Vorhabenbezogener Bebauungsplan Nr. 223-1.3 „Klaus-Miesner-Platz“

Stellungnahme als Träger öffentlicher Belange gemäß § 4 (2) BauGB

**Stellungnahme zu Entwurf zum Bebauungsplan Nr. 223-1.3 „Klaus-Miesner-Platz“
Stand: August 2017**

Stellungnahme zum Entwurf des vorhabenbezogenen Bebauungsplanes Nr. 223-1.3 „Klaus-Miesner-Platz“

**GW-Gleichnplan der
Stichtagsmessung vom 04.04.16**

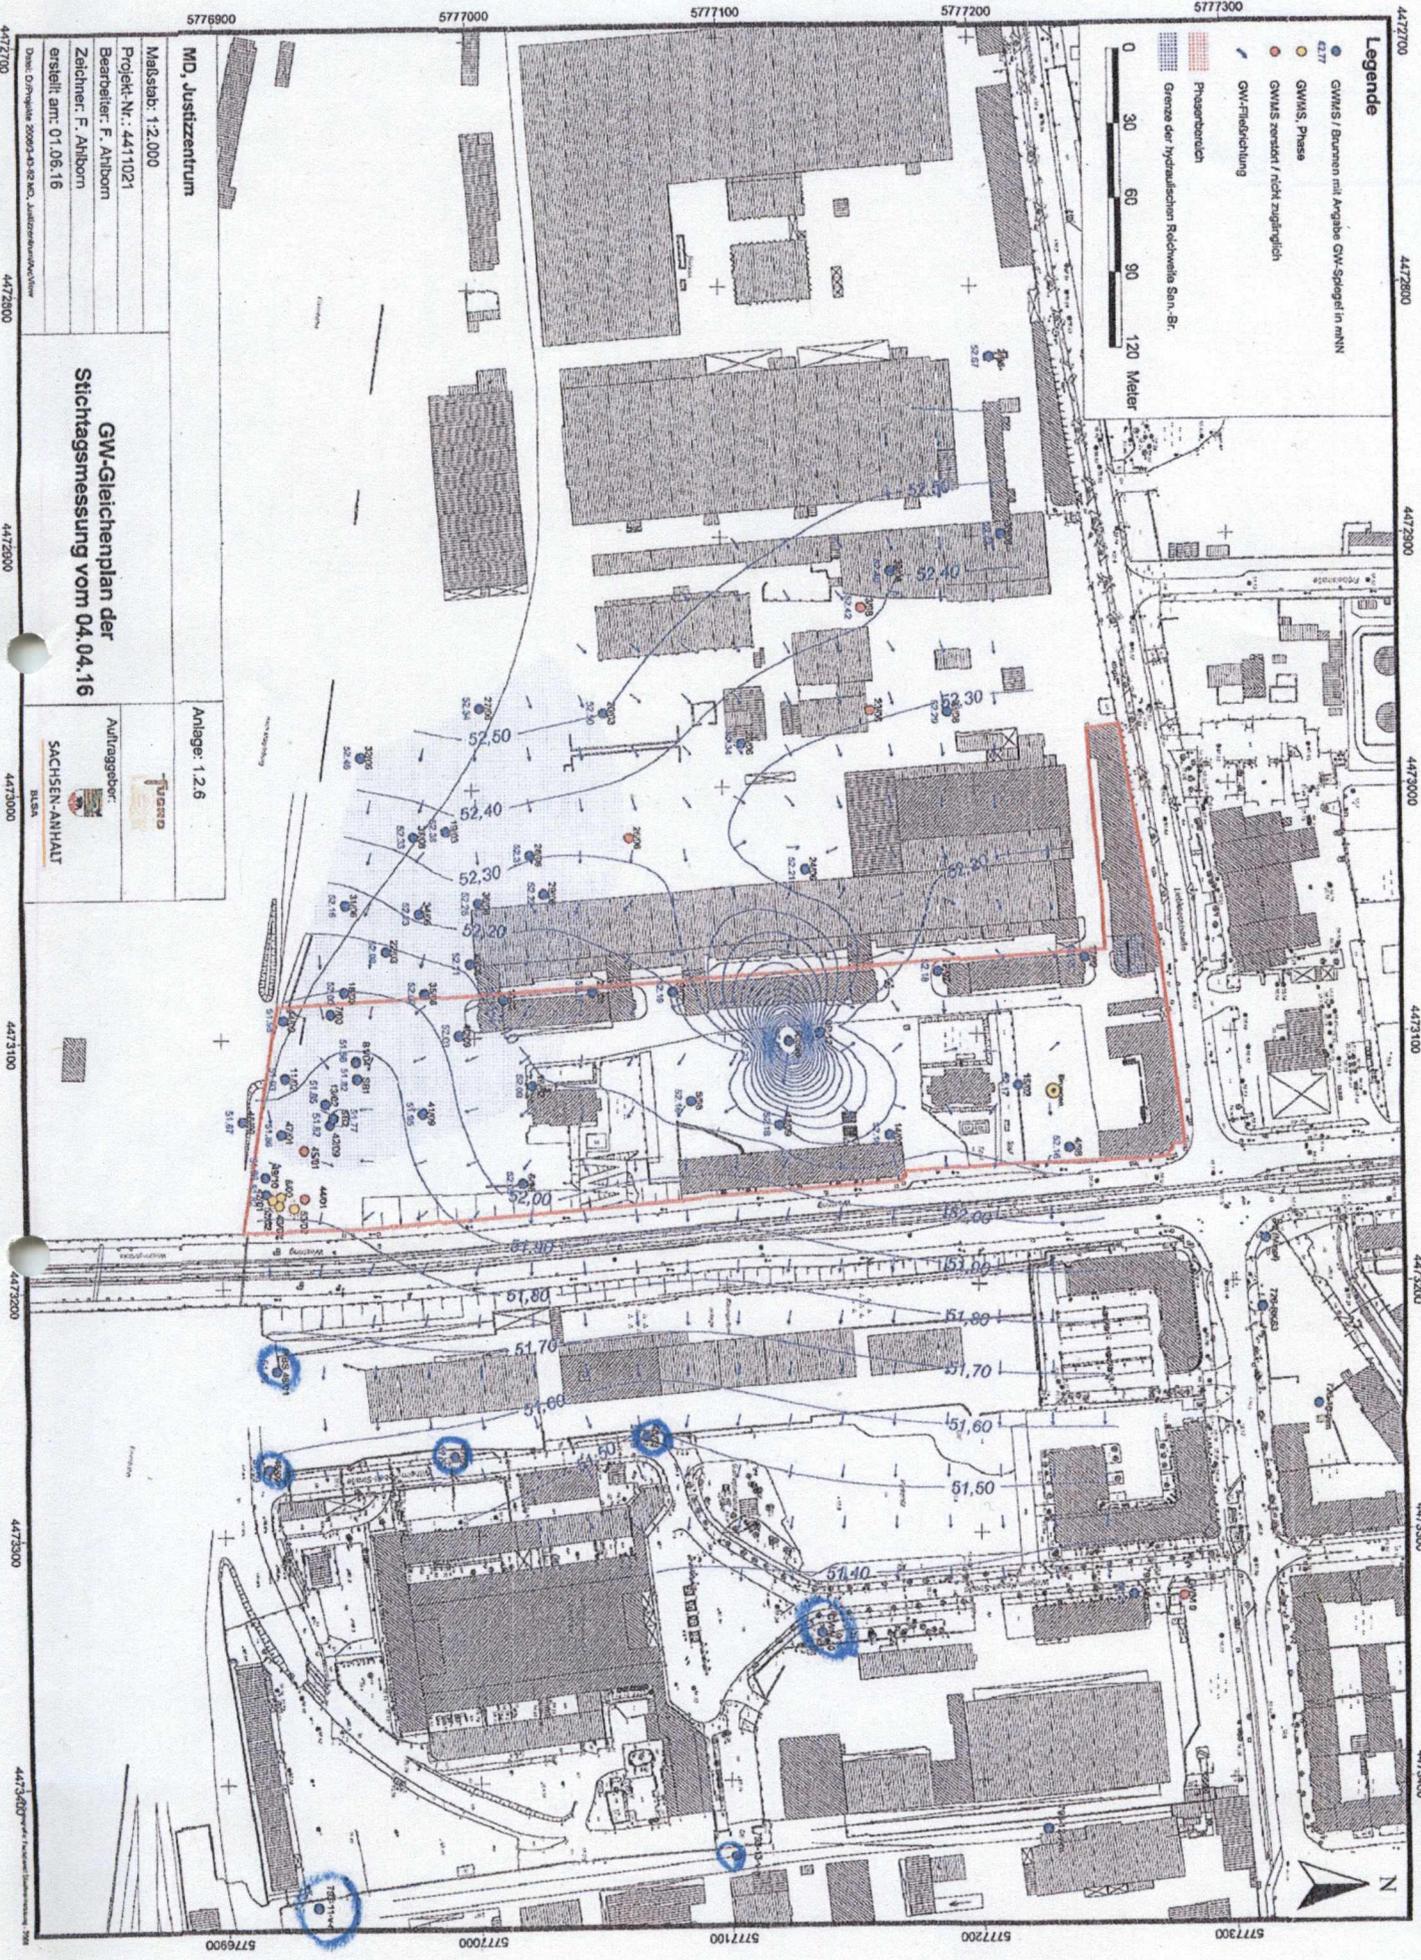
Die Aussage zu den im Plangebiet vorhandenen Grundwassermessstellen (GWM), die weiterhin als Überwachungseinrichtungen benötigt werden, ist nicht korrekt. Es sind insgesamt 7 GWM. In der Begründung zum B-Plan sowie in der Planzeichnung sind 2 GWM dargestellt, in dem Erschließungsplan 3 GWM. Ich verweise i.d.Z. auf die Stellungnahme der unteren Bodenschutzbehörde zur Einleitung des Satzungsverfahrens vom 25.11.2016 und füge den Lageplan mit den relevanten GWM (blau gekennzeichnet) nochmals als Anlage bei. Die fehlerhafte Aussage zu den GWM erfolgt auch in der „Vorprüfung des Einzelfalls“ Seite 3.

Der Sachverhalt muss entsprechend korrigiert werden.
